Nota zienswijzen ontwerpbestemmingsplan Oosterpark 2023

Het ontwerpbestemmingsplan Oosterpark 2023 heeft van 22 december 2023 tot en met 1 februari 2024 ter inzage gelegen. Dit is gepubliceerd op 21 december in het Gemeenteblad, de gemeentelijke website en de Blauwkai.

Figuur 1 - bijlage uit zienswijze

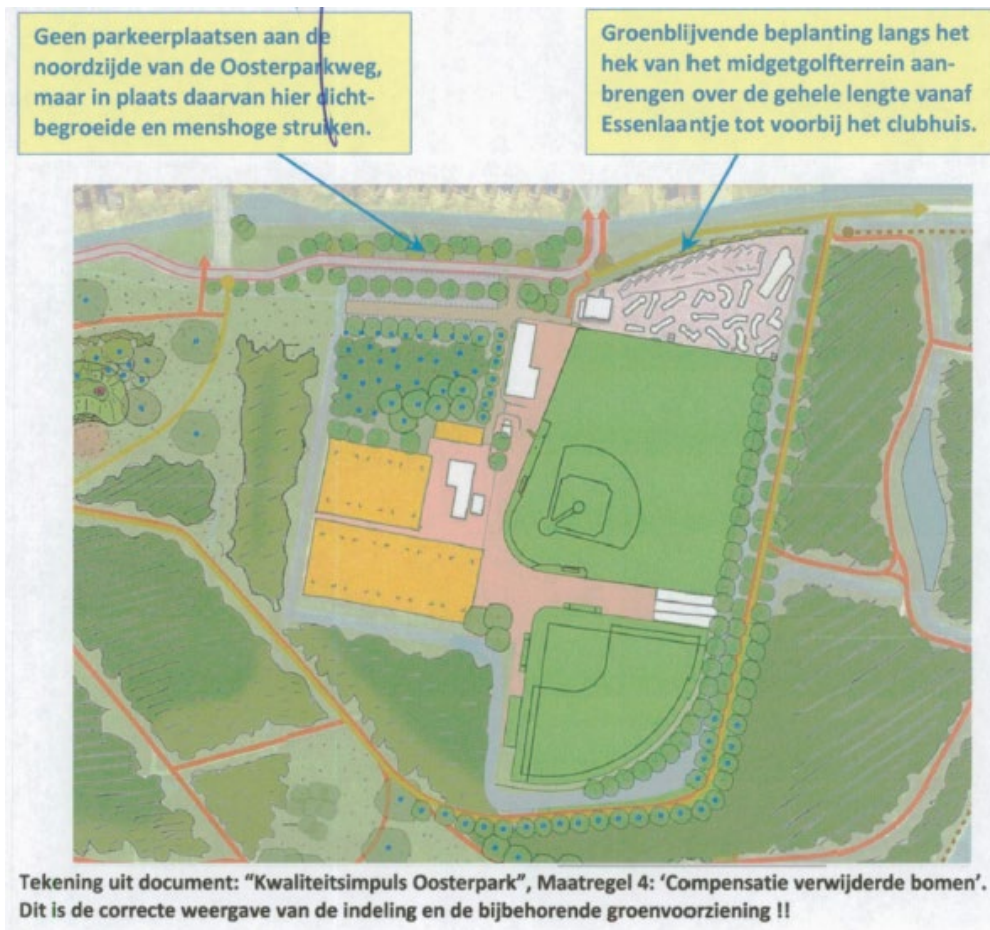
- g) Bewoners van de Tarbot hebben gevraagd om langs het hek van het midgetgolfterrein over de gehele lengte beplanting aan te brengen. Plaatselijk is daar nabij het Essenlaantje al enige beplanting aanwezig, maar verder westelijk is er geen beplanting. Bewoners willen graag een groene afscherming tussen het fietspad en het midgetgolfterrein, zodat hun uitzicht erop vooruit gaat. In een mailwisseling met twee bewoners van de Tarbot is toegezegd dat de landschapsarchitect rekening zal houden met deze wens. Toch zijn de nu voorliggende documenten hier niet duidelijk over. Net als bij f. tonen de tekening in het Bestemmingsplan (figuur 2.4) deze beplanting niet, maar de bijlage 'Kwaliteitsimpuls Oosterpark' bij het Bestemmingsplan toont deze beplanting wel.

Graag ook hier de bevestiging dat deze beplanting er daadwerkelijk zal komen.

Ten aanzien van de groenvoorziening moet de aanplant ter plaatse van de op te heffen parkeerplaatsen aan de noordzijde van de Oosterparkweg en langs de midgetgolfterrein worden uitgevoerd zoals beschreven in het document "Kwaliteitsimpuls Oosterpark" (ook wel "Groencompensatieplan" genoemd). Figuur 2.4 in het Bestemmingsplan is misleidend omtrent het aantal parkeerplaatsen en de groenvoorziening ter plaatse en zou vervangen moeten worden door onderstaande tekening uit het document "Kwaliteitsimpuls Oosterpark".

Het hekwerk wordt landschappelijk ingekleed. Omdat er door dit gebied ook een gasleiding loopt, zijn de mogelijkheden voor beplanting beperkt. De gemeente is van plan om heesters te plaatsen.

Er is nog geen definitieve keuze gemaakt over de hoeveelheid heesters die geplant gaan worden. De gemeente wil eerst nog in overleg met de midgetgolf en bewoners over de mate van afscherming. De midgetgolf heeft namelijk eerder aangegeven toch wel in enige mate zichtbaar te willen zijn vanaf het fietspad, zodat mensen weten dat daar midgetgolf is. In samenspraak zal dan moeten worden gekozen voor de hoeveelheid begroeiing.
